TRANS/WP.15/AC.2/2002/1/Add.7
8 November 2001

**Совместное совещание экспертов по Правилам,
прилагаемым к Европейскому соглашению
о международной перевозке опасных грузов
по внутренним водным путям (ВОПОГ)*
(Пятая сессия, Женева, 21-25 января 2002 года)**

ИЗМЕНЕНИЕ СТРУКТУРЫ ПРАВИЛ, ПРИЛАГАЕМЫХ К ВОПОГ

**Часть 8: Положения, касающиеся экипажей, оборудования,
операций и документации****

8.6.4.1 УСТРОЙСТВО ДЛЯ УДАЛЕНИЯ ОСТАТКОВ ГРУЗА

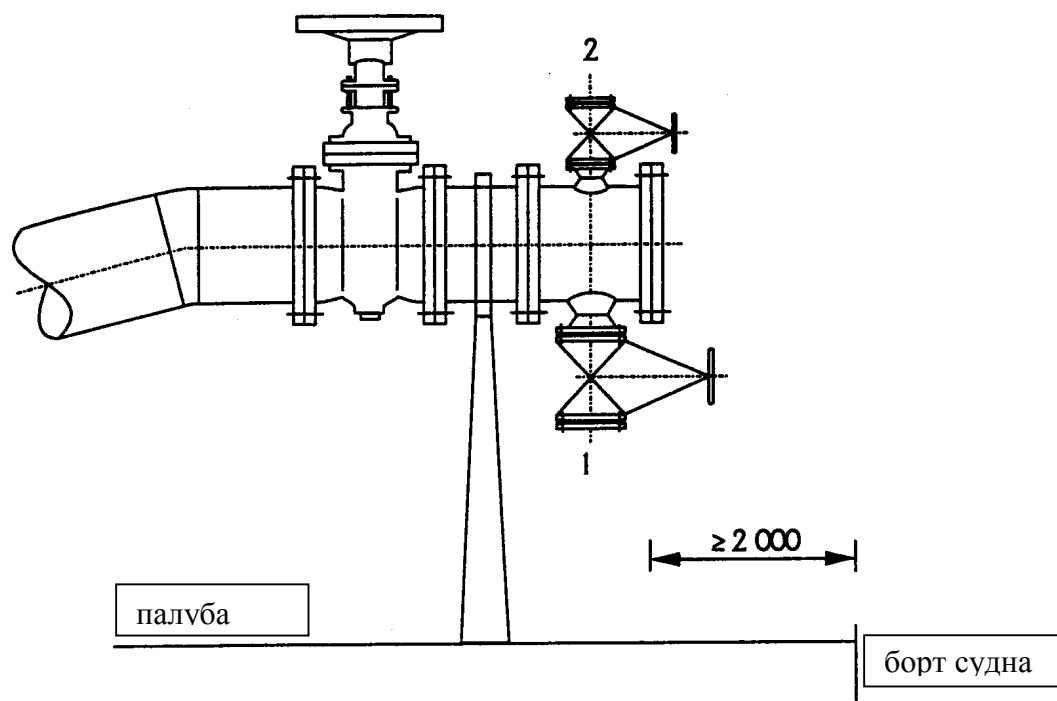
1. Соединительная муфта для удаления остатков
~~Соединение согласно ЕСФХН~~
2. Соединительная муфта береговой установки для перекачки на берег остатков груза методом продувки с помощью газа под давлением
~~Соединение согласно ЕСФХН~~
